リリーススクリーンの仕様履歴について

標準型爪つきジャッキ MG-50~200 分解図

レバー回転 爪つきジャッキ MG-150

旧タイプ(3) (製造96年7月～06年9月)

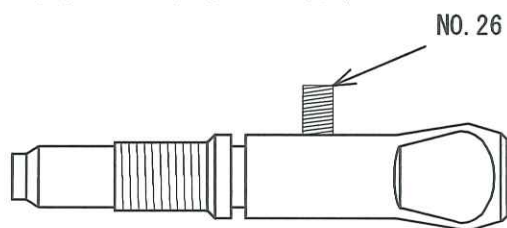
※セットスクリーンを廃止。
リリーススクリーンの長さが68mmから48mmに変更し、φ 8mmのスチールボールを追加。

※性能向上のためセットスクリーンの径を4mmに変更。

※はずれ止めにセットスクリーンを採用。
セットスクリーンの径は3mm。

※はずれ止めにEスナップリングを使用。リ
リースにEスナップリング用の溝がある。

- (1) リリーススクリーンを交換用としてご注文の場合は、新型とさせていただきます。(旧タイプは廃版としておりますのでご了承下さい。)
- (2) リリーススクリーンの基本設計に変更はございませんので、どのタイプでもジャッキと不適合となることはありません。

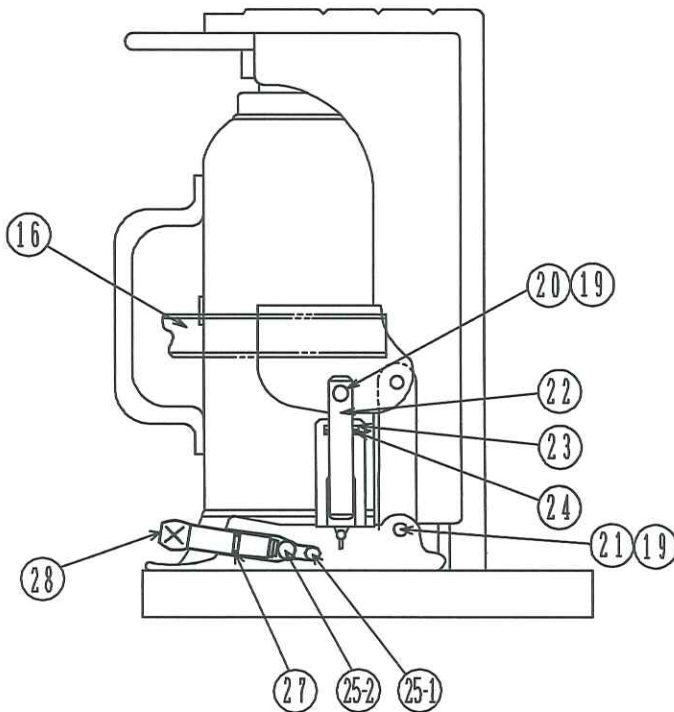
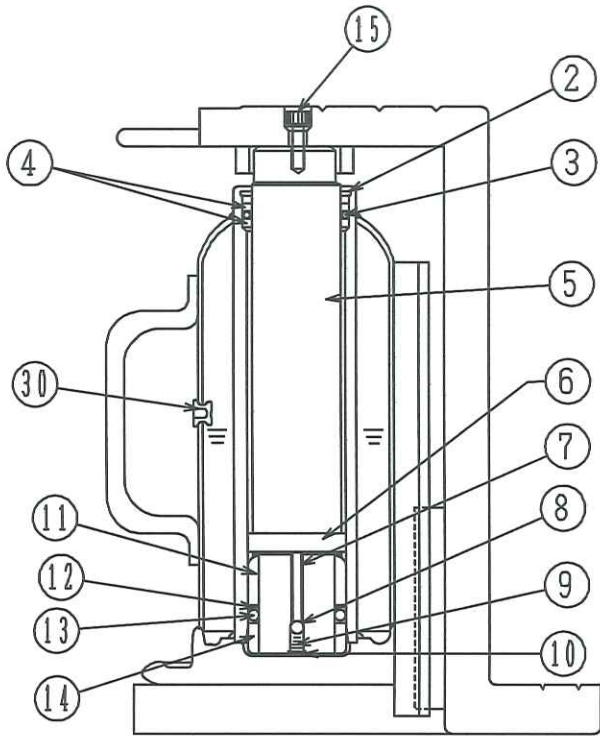
NO. 20のピンの代替えとなるピンです。
NO. 19のEスナップリングの代わりに割ピンとワッシャーを使用します。

※1 リリーススクリューは2006年10月から短くなりました。そのためφ8のスチールボールが必要になります
